改善箇所説明図

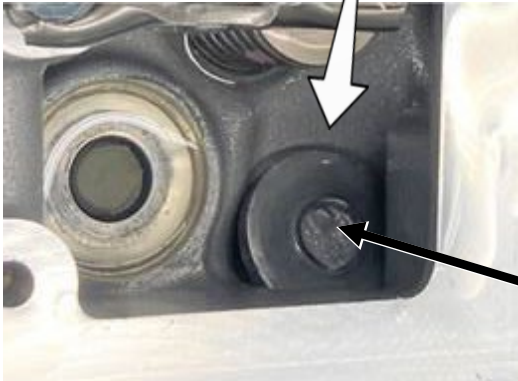
不具合発生箇所

シリンダーヘッドボルト

エンジンのシリンダーヘッドボルトにおいて、製造時の熱処理が不適切なため、強度が不足しているものがある。そのため、当該ボルトが破損してシリンダーヘッドとクランクケースの間の締結が部分的に緩むことで、冷却水やエンジンオイルが漏れ出して警告灯が点灯し、そのままの状態で使用を続けると、最悪の場合、エンジンが損傷するおそれがある。

全車両、シリンダーヘッドボルトを新品に交換する。

識別：車台番号の付近に黄色の識別ペイントを塗布する
